**Forum mondial de l'harmonisation
des Règlements concernant les véhicules**

Groupe de travail des dispositions générales de sécurité

Règlement n° 43 (Vitrages de sécurité)**Proposition de complément 6 à la série 01 d'amendements
au Règlement n° 43 (Vitrages de sécurité)****Communication de l'expert de l'Association européenne
des fournisseurs de l'automobile***

« Figure 2a

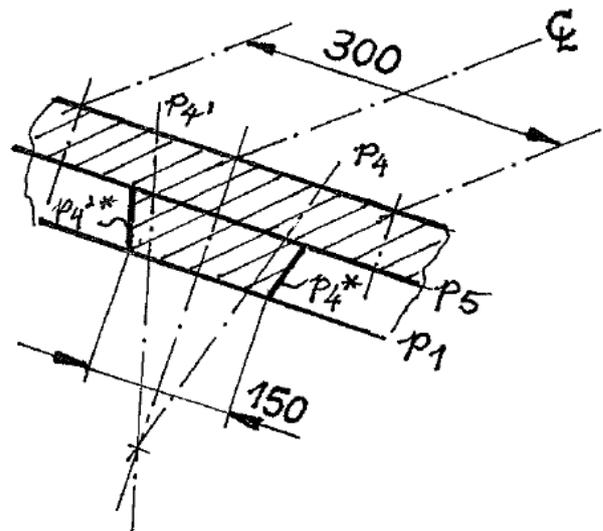
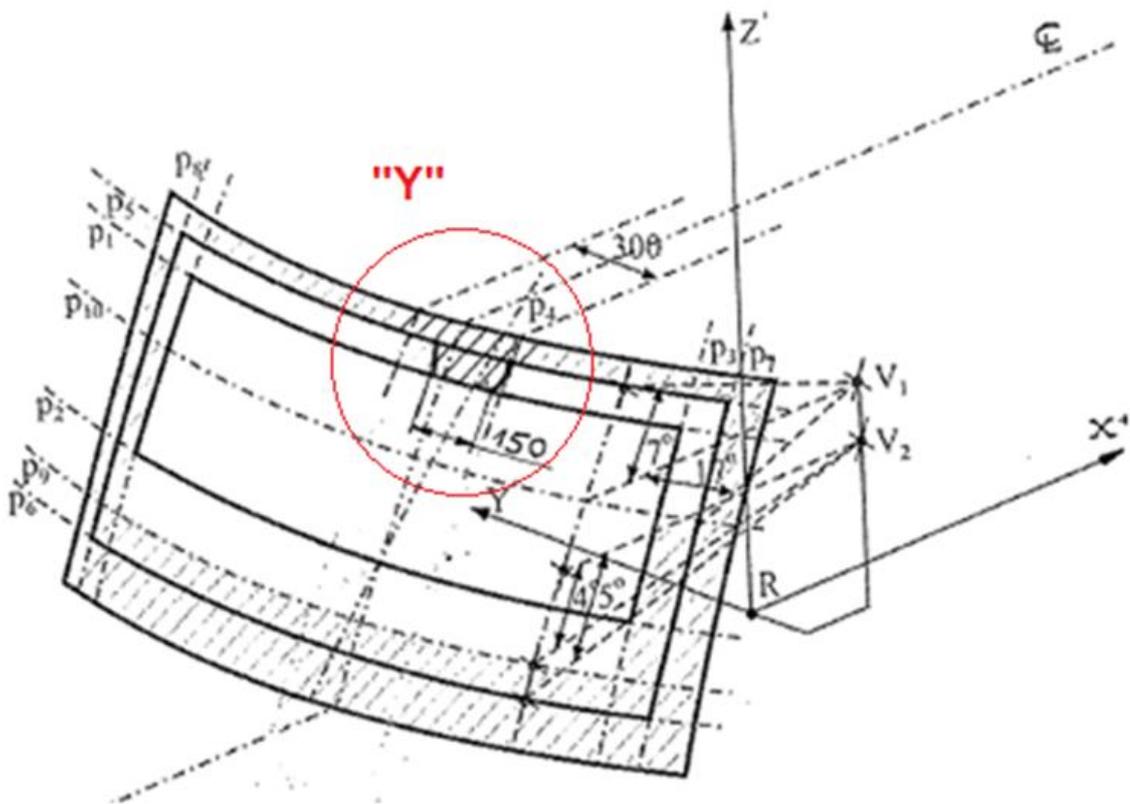
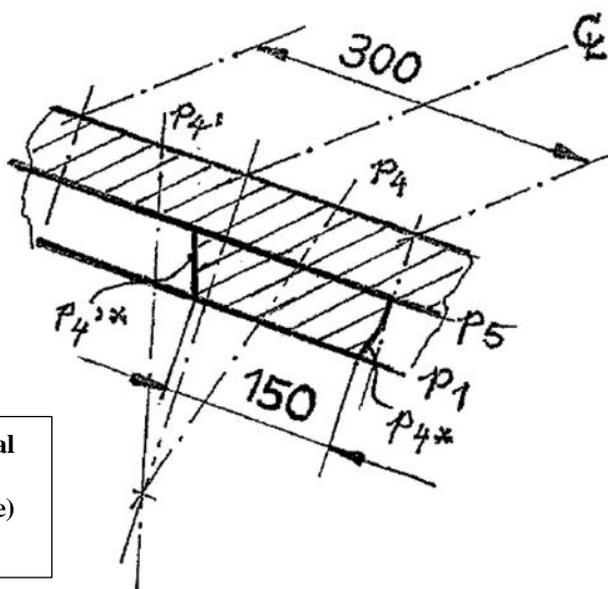
Annexe 21, figure 2a, modifier comme suit :

Zone d'essai B réduite (dans le cas d'un véhicule à conduite à gauche) – masque opaque supérieur
tel qu'il est défini au paragraphe 2.4.2.2

Détail "X" : exemple de masque opaque symétrique par rapport à C_L .

Détail "Y" : exemple de masque opaque dissymétrique par rapport à C_L .

La CLEPA propose de remplacer la figure 2a par deux figures illustrant un exemple symétrique et un exemple asymétrique, afin de refléter le sens du paragraphe 2.4.2.2 et principalement pour préciser les limites latérales de tout masque opaque dans la zone considérée. Ces limites latérales sont parallèles aux traces des plans 4 et 4' mais ne s'étendent pas au-delà de la limite globale de 300 mm. Sur la trace du plan 1, c'est un segment d'une largeur maximale de 150 mm, qui peut être centré par rapport au plan longitudinal médian du véhicule (C_L) ou déplacé à droite ou à gauche de ce plan. La largeur maximale de la trace du plan 5 est délimitée par les parallèles ($p4^*$ et $p4'^*$) aux traces des plans 4 et 4' ne dépassant pas la limite globale de 300 mm.
